## 改善箇所説明図

### 基準不適合発生箇所

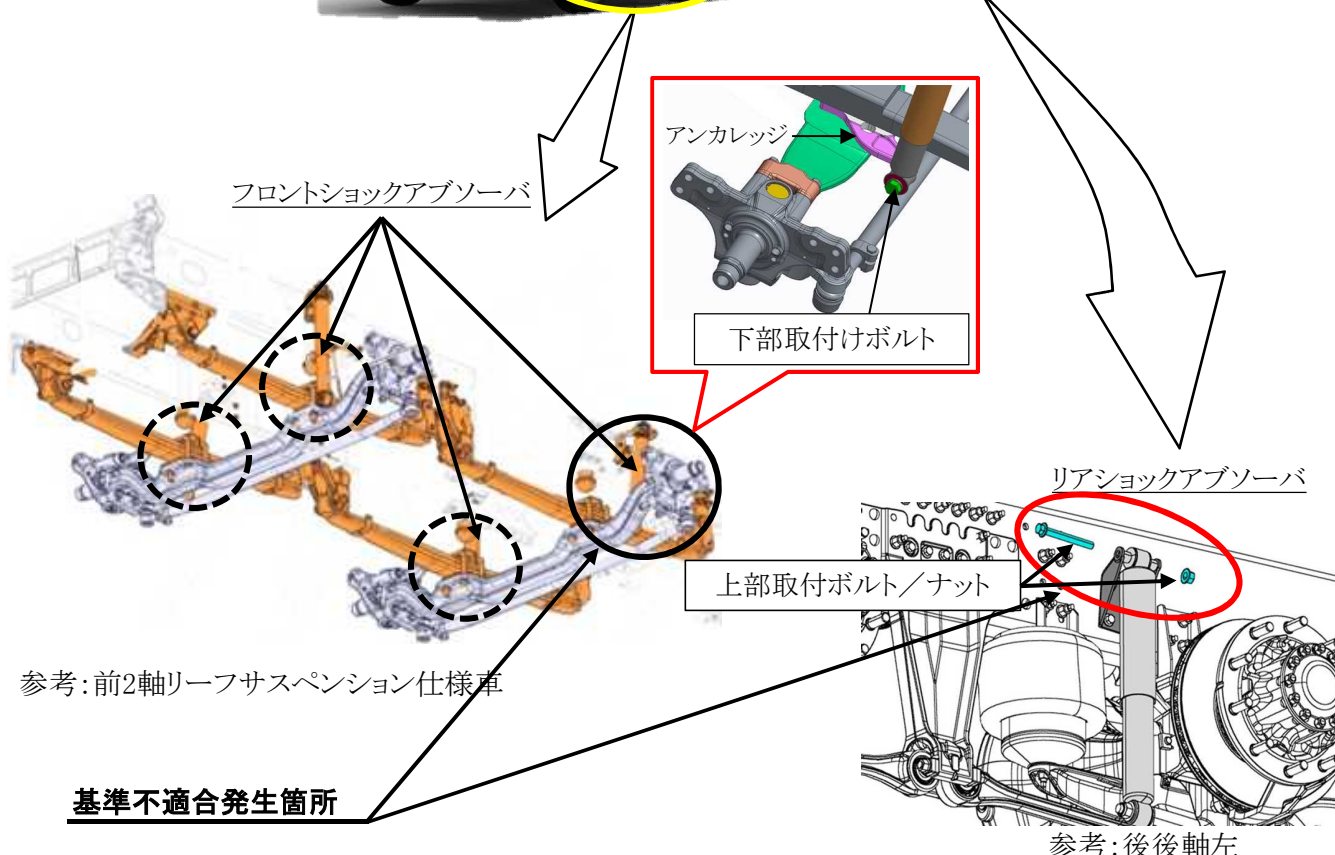
緩衝装置において、前軸のショックアブソーバ下部取付けボルトおよび後軸のショックアブソーバ上部取付けボルト/ナットの締付け管理が不適切なため、当該ボルト/ナットが締付けトルクの不足により緩むことがある。そのため、そのままの状態で使用を続けると、当該ボルト/ナットが脱落しショックアブソーバの片側が外れて、周辺部と接触し異音が生じるとともに接触した部品を損傷させるおそれがある。

全車両、当該ボルト/ナットの緩み等を点検し、規定トルクで締付ける。なお、ボルト/ナットが損傷、紛失およびショックアブソーバや周辺部品等に損傷がある場合は、新品と交換する。

注：  は措置する部品を示す。  
 識別： ショックアブソーバ取付ボルトまたはナットの頭部に黄色または白色のペイントを塗布する。
